# SKF Biuletyn techniczny

## VKBA 3646 – Zmiana wzoru zestawu piasty koła

VW Multivan, Touareg, Transporter

Producent	Nr OE
VW	7H0 498 611, 7L0 498 611

SKF Zmiana wzoru zestawu piasty koła

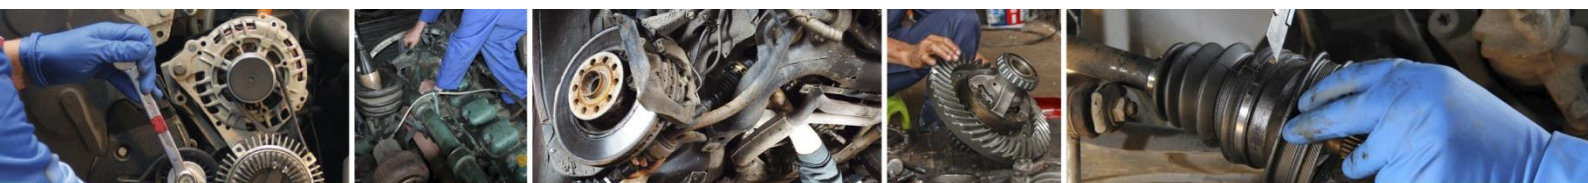
W przypadku tych zastosowań, SKF przygotował nowy wzór piasty koła z otwartym pierścieniem zabezpieczającym. Wzór SKF jest zgodny ze specyfikacją produktów dedykowanych na pierwszy montaż i jest zgodny z wymaganiami jakościowymi producenta samochodu.

**Uwaga!** Procedury montażowe pozostają bez zmian!
